PLAN LOCAL D'URBANISME DE SILLINGY

Modification n°3

COURRIERS ET MAILS RECUS DURANT L'ENQUETE PUBLIQUE

Pièce n°4 :

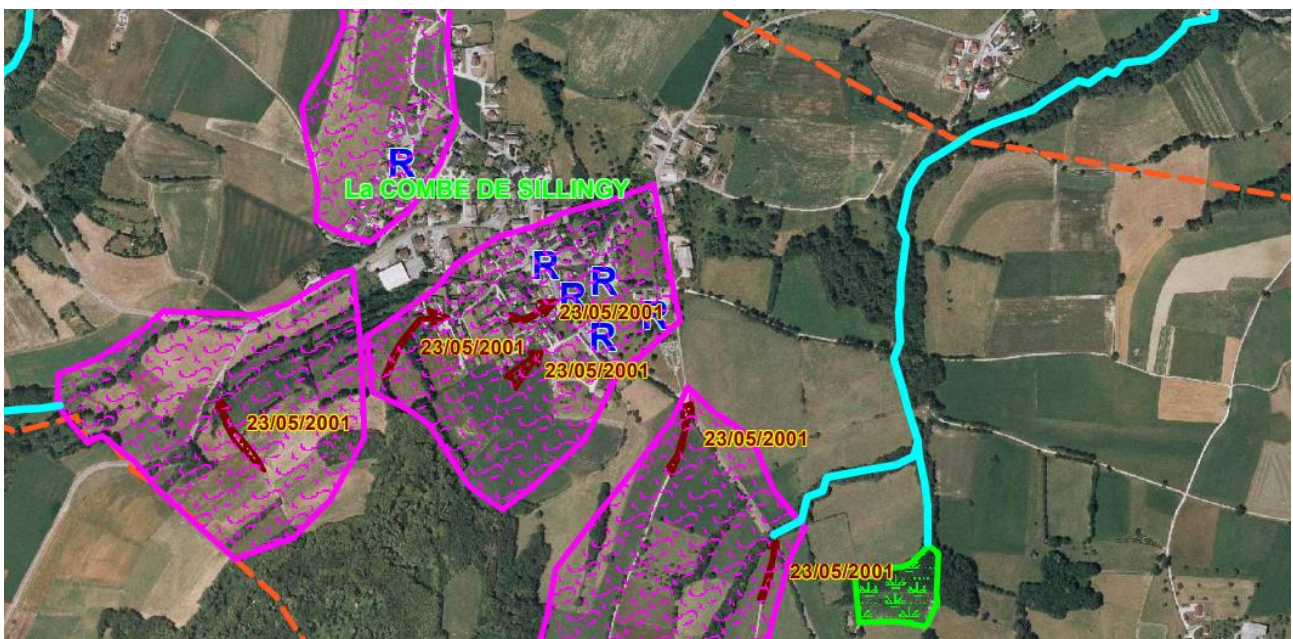
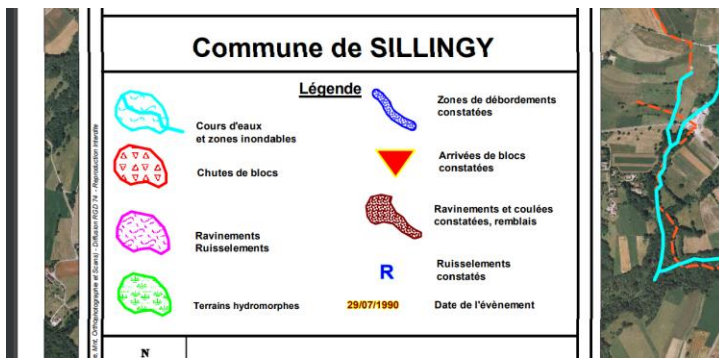
Le PPRN de la Commune de SILLINGY identifie un risque de ruissellement et de glissement de terrain dans le secteur « CHEZ DUNAND » prévu dans l'OAP de la Commune (*pièce n°1*) :

Une lecture attentive du PPRN de cette dernière fait état de ruissellements d'ores et déjà identifiés sur le secteur.

Il est également mentionné des risques de ravinement, qui aboutissent à ce que la zone soit identifiée comme une zone de glissement de terrain.

Dans ces conditions, il est sollicité que vous donniez un avis favorable à ce que le secteur de chez DUNAND soit exclu de l'OAP de la Combe.

Pièce n°5

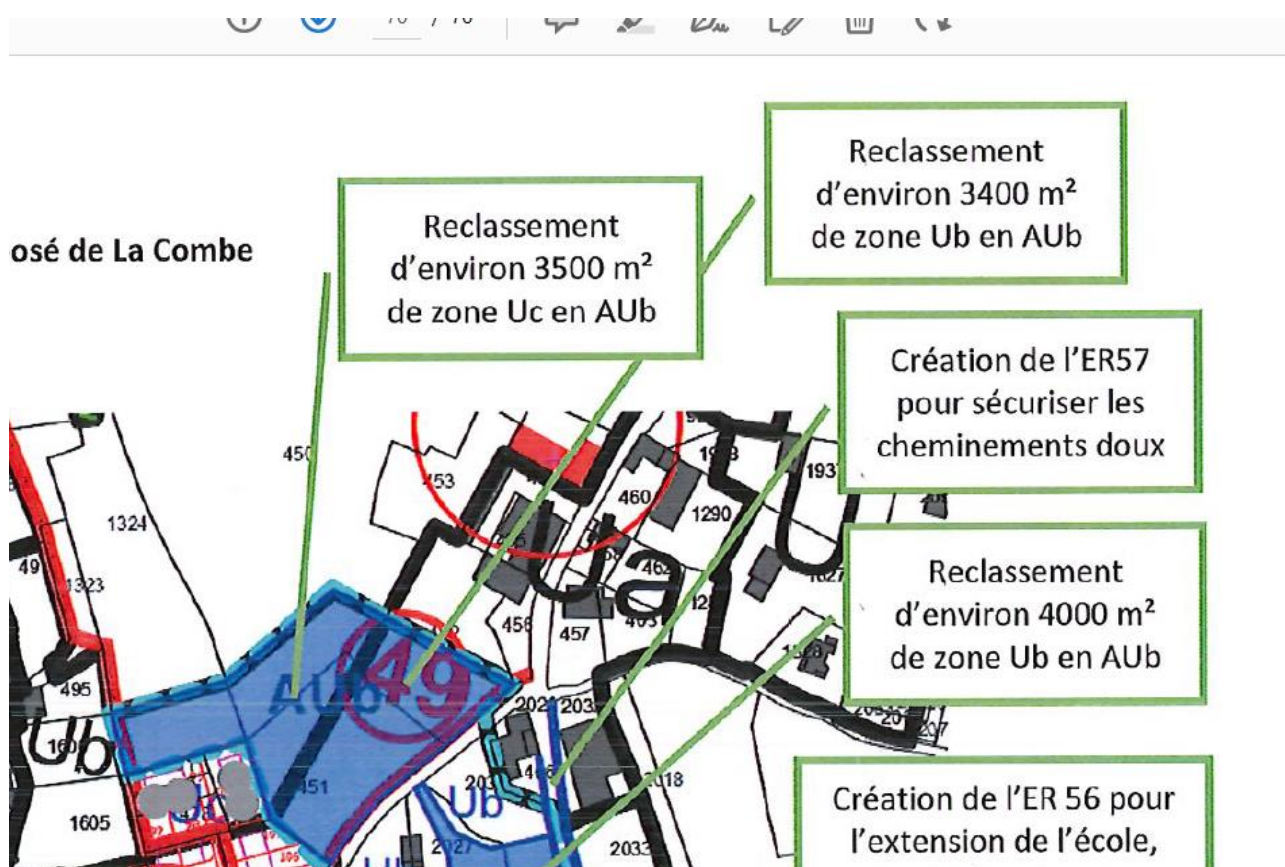
Elle ne présente, dès lors, aucun caractère constructible contrairement à ce qui était avancé, et il vous est demandé de bien vouloir donner un avis défavorable au classement de l'intégralité du secteur D « Chez DUNAND », faute d'étude précise indiquant l'absence de risques pour la santé humaine des risques naturels prévisibles identifiés.

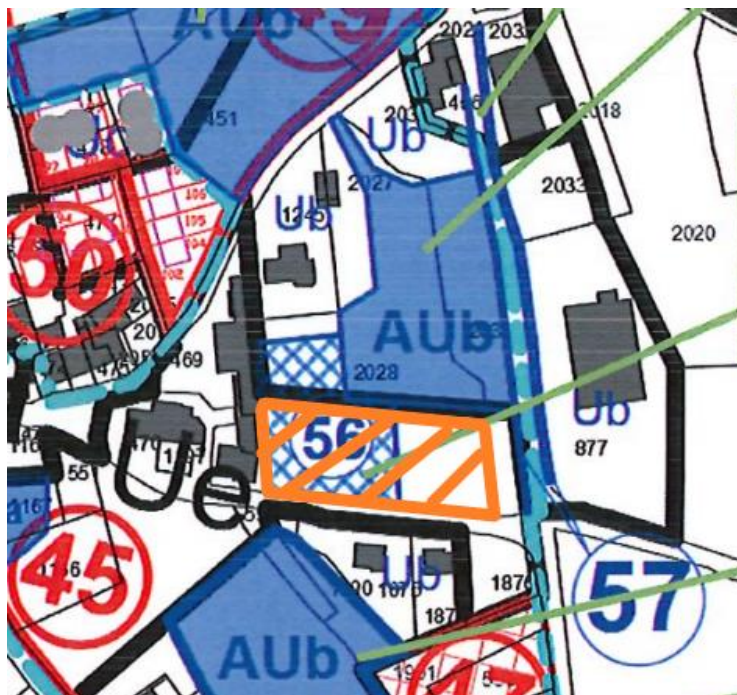
Par conséquent, **l'emplacement réservé n°56, d'une superficie de 2415 mètres carrés, est infondé, et en tout état de cause manifestement disproportionné au regard des besoins communaux actuels et futurs.**

Quoi qu'il en soit, nous souhaitons que le positionnement de cet emplacement réservé soit revu.

Photo N°6

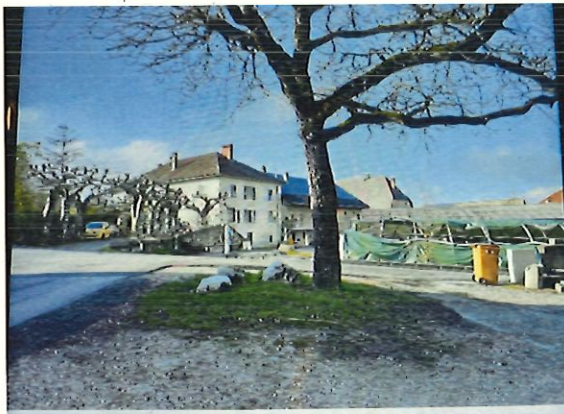
4. La voie douce ou une sécurisation des cheminements doux d'un mètre côté Ouest pose la question de la continuité de cette voie. En effet au vu de la photo n° 6, si un mètre est pris tout du long, la voie douce arrivera sous l'abri de Mr Corbet William ?

Cela induit il la destruction du mur ? de la toiture refaite à neuf ?

La fin de la route de la pierreuse se rétrécit et empêchera d'une manière ou d'une autre la continuité souhaitée pour une voie douce.

La voie douce induit aussi l'arrachage d'un noyer qui a toujours existé (de plus de 80 ans) ...
